変更対象製品: PAR Series (パッドコネクタ)

変更内容

変更箇所詳細

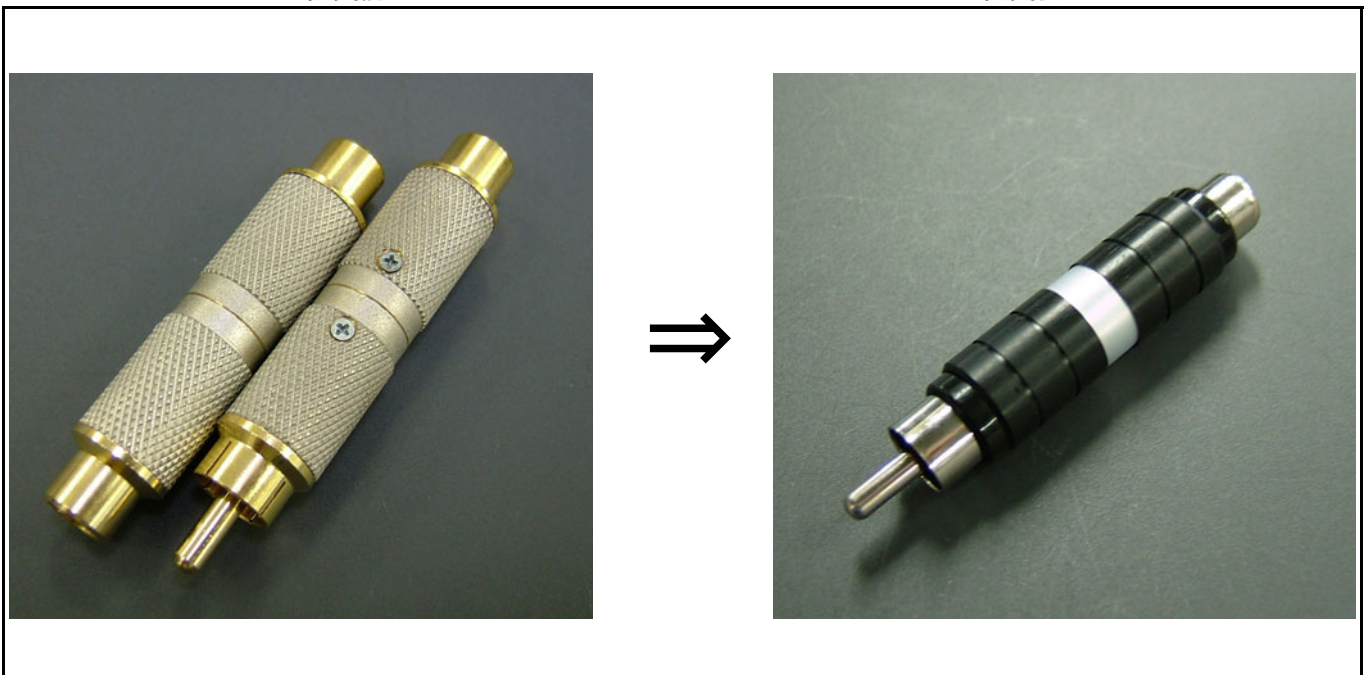
- 金属ケースから樹脂のケースに変更(ケース部分が絶縁となります)
- コネクタ変更に伴い、接触部のメッキが変わります

- コネクタ、ケース変更に伴う電氣的仕様は変更ありません。
- 減衰選択を10dB、14dB、24dB → 4dB、6dB、10dB、14dB、20dB、24dBに拡充します。
- 全長が1mm程短くなります。
